**AVIS RELATIF À LA PROTECTION
CONTRE LES EVENTUELS EFFETS NOCIFS ET NUISANCES
PROVOQUÉS PAR LES RAYONNEMENTS NON IONISANTS
GÉNÉRÉS PAR DES ANTENNES ÉMETTRICES STATIONNAIRES**

Commune : SAMBREVILLE - Exploitant : ORANGE

Référence exploitant : 161N1_3 / 32161N1_3 / 42161N1_3 / 52161N1_3

Rapport n° 377 / 2026

Figure 2 : Vue en plan des installations d'antennes dans un rayon de 300 mètres autour de l'installation faisant l'objet de la demande d'avis

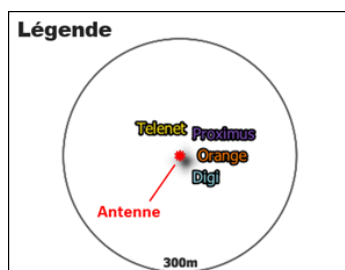
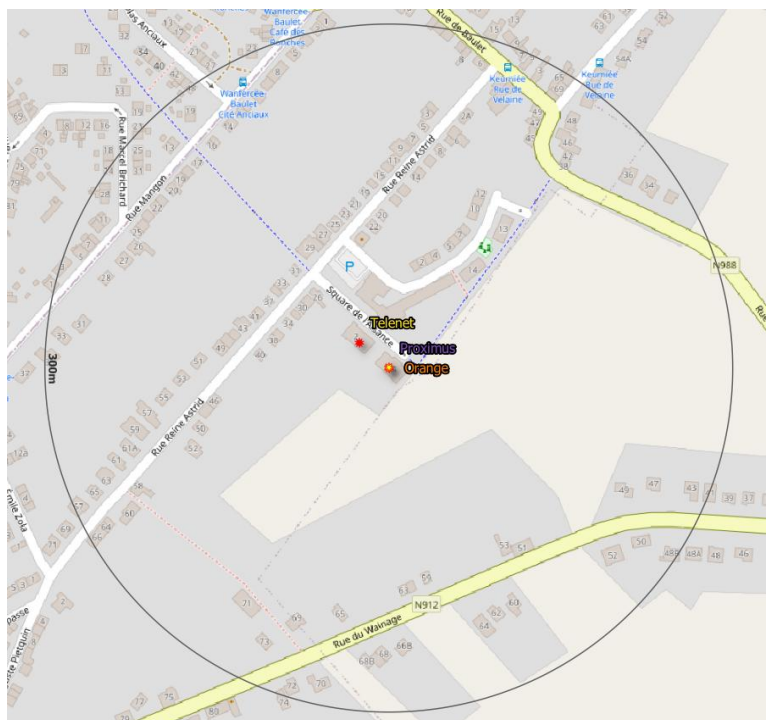
Le plan en projection verticale de la figure 2 indique la localisation des installations d'antennes émettrices stationnaires visées par le décret et situées dans un rayon de 300 mètres autour de l'installation référencée dans le paragraphe 2 et localisée au centre du cercle. Les données de localisation de ces antennes et les avis correspondant sont accessibles via le cadastre en ligne des antennes émettrices stationnaires⁸. Les installations prises en compte dans l'évaluation du respect de la limite cumulative sont les installations d'antennes émettrices déclarées en service par l'exploitant à la date du présent avis, à l'exception de l'installation référencée dans le paragraphe 2 et éventuellement d'autres installations ayant fait l'objet d'une demande d'avis à la même date et qui sont situées à l'intérieur de la zone de 300 mètres de rayon.

Compte tenu des considérations ci-dessus, il apparaît que l'intensité du rayonnement électromagnétique généré, dans les lieux de séjour situés dans un rayon de 300 mètres autour de l'installation référencée dans le paragraphe 2, par l'ensemble des antennes émettrices stationnaires de l'ensemble des exploitants du même site d'antennes émettrices stationnaires respecte la limite fixée à l'article 4, § 2 du décret.
